Rapport de contrôle d'installations électriques à basse et à très basse tension

RÉF. 106/2025/103746/D01:1

DATE DU CONTRÔLE 30/04/2025 (11:00 - 12:00) AGENT VISITEUR Xavier Lepage
ADRESSE DU CONTRÔLE Rue de la Jachère 7 - 5021 Boninne TYPE DE CONTRÔLE Visite de contrôle (6.5)

Adresse de l'installation Rue de la Jachère 7 - 5021 Boninne
Type de locaux Unité d'habitation (maison)
Objet du contrôle Demande de permis de construire
Propriétaire [REDACTED]
Responsable des travaux [REDACTED]

Schéma(s) unifilaire(s) de l'installation

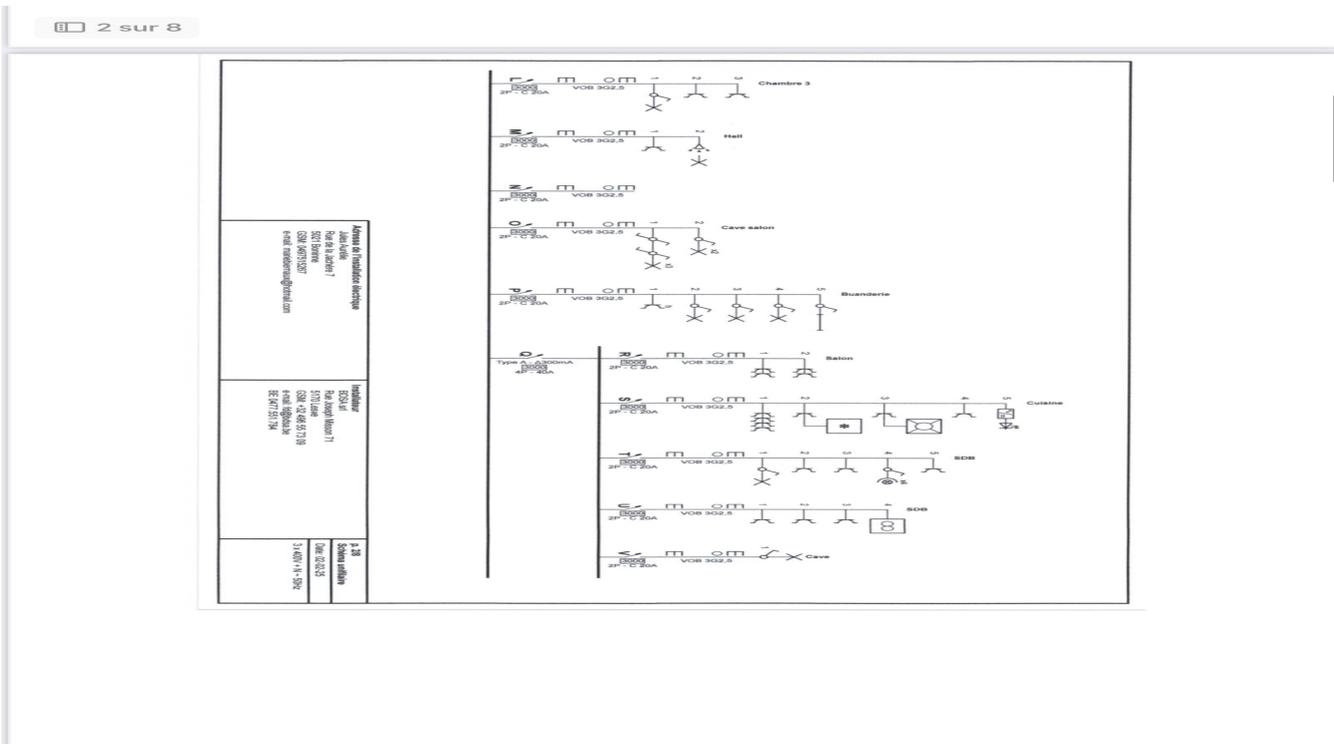
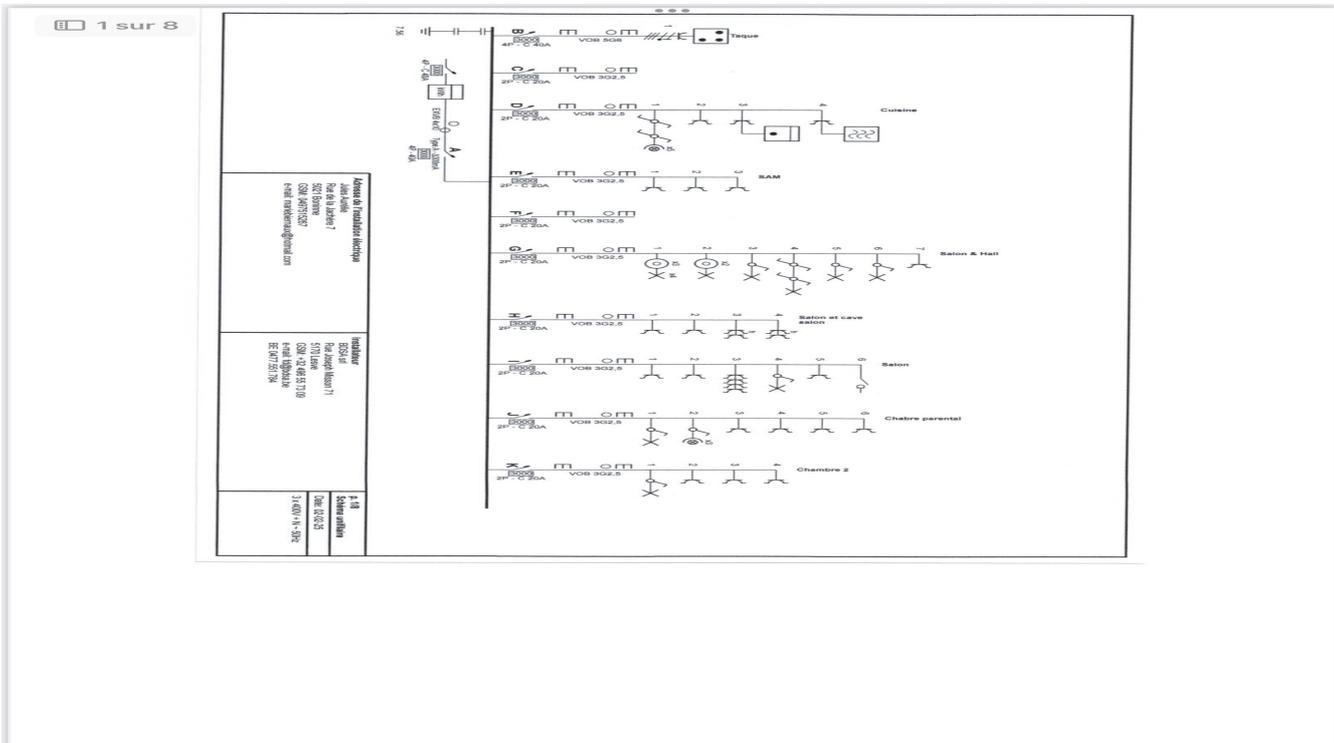
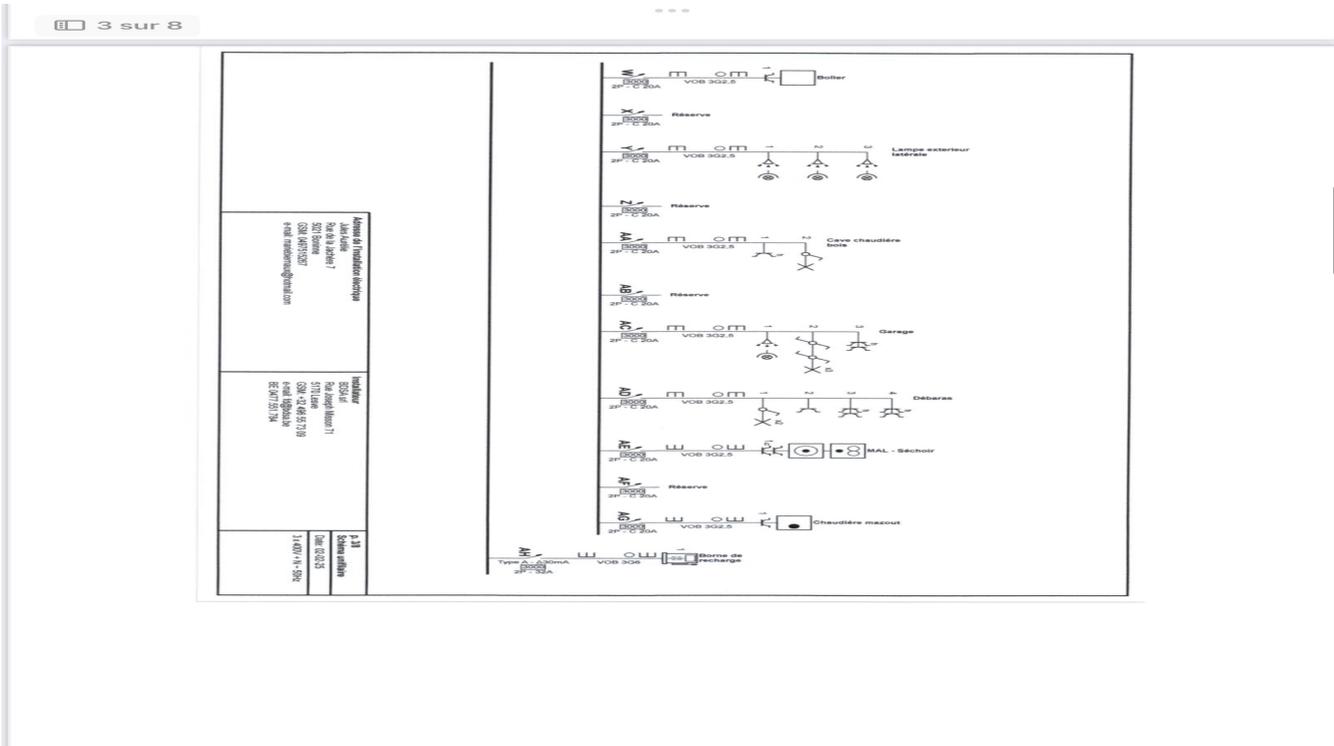
- Les schémas unifilaires et plans de position ne correspondent pas à la réalité. - 3.1.2.;6.4.6.;6.5.7.;9.1.2.
- La correspondance entre les degrés de protection (IP) du matériel électrique contre les contacts directs et les volumes dans la salle de bain n'est pas respectée. - 7.1.4.3.

- Les schémas unifilaires et plans de position doivent renseigner l'adresse de l'installation, les coordonnées du responsable des travaux et du propriétaire. Ces derniers devront signer et dater ces schémas.
- Lors d'une rénovation de l'installation électrique, les dérogations pourraient ne plus être appliquées.
- L'habitation étant meublée, il se peut que tout n'a pu être vérifié.
